Note technique

Réacteur EPR de Flamanville : Écart détecté dans la réalisation de certaines soudures des tuyauteries principales d'évacuation de la vapeur

Générateur de vapeur
et sa ligne principale d'évacuation de la vapeur

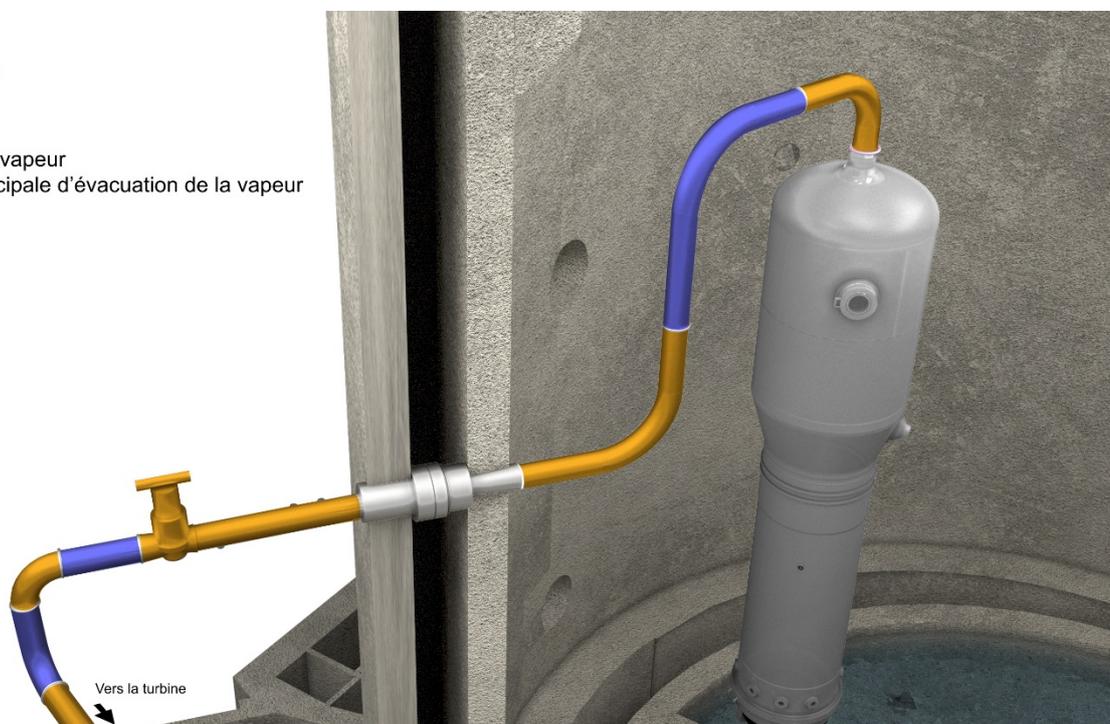
EDF a informé l'ASN début 2017 que ces exigences renforcées n'avaient pas été retranscrites au sous-traitant chargé de la réalisation des soudures préfabriquées en usine en 2012 et 2013. Les contrôles menés sur des « coupons témoins »² ont montré que ces exigences renforcées n'étaient pas toutes respectées pour ces soudures.

A la suite d'une inspection réalisée le 21 février 2017, l'ASN a relevé que ces exigences renforcées n'étaient également pas prises en compte pour les soudures réalisées, à partir de 2016, sur le site de Flamanville, ce qui a conduit l'ASN à formuler un certain nombre de demandes dans sa lettre de suites d'inspection. EDF a alors analysé cet écart et détecté que plusieurs de ces soudures ne respectaient pas ces exigences renforcées. EDF en a informé l'ASN en août 2017 puis a présenté un premier bilan de ses investigations en octobre 2017. EDF a transmis à l'ASN en décembre 2017 une synthèse de sa démarche de traitement des écarts détectés en usine et sur site.

L'ensemble de ces écarts remettent en question l'atteinte de la haute qualité attendue dans le cadre de la démarche dite d'exclusion de rupture.

EDF a lancé un programme de travail pour remettre en conformité certaines soudures et justifier l'application de la démarche dite d'« exclusion de rupture » aux lignes principales d'évacuation de la vapeur telles que réalisées. Ce programme comporte notamment une série d'essais mécaniques complémentaires pour caractériser ces soudures.

L'instruction des premiers éléments transmis par EDF au cours de l'année 2017 a conduit l'ASN à considérer que la démarche proposée par EDF devait être complétée sur plusieurs points. L'ASN a donc demandé à EDF en février 2018 de lui remettre un dossier détaillant, d'une part, l'historique de la caractérisation de l'écart, d'autre part, les différentes possibilités de traitement de cet écart.

L'ASN a en particulier demandé à EDF d'étudier les conséquences d'un renoncement à la démarche d'exclusion de rupture sur la démonstration de sûreté du réacteur, la possibilité de réparer les soudures ou de remplacer les tuyauteries concernées et les mesures de suivi en service qui pourraient être mises en place.
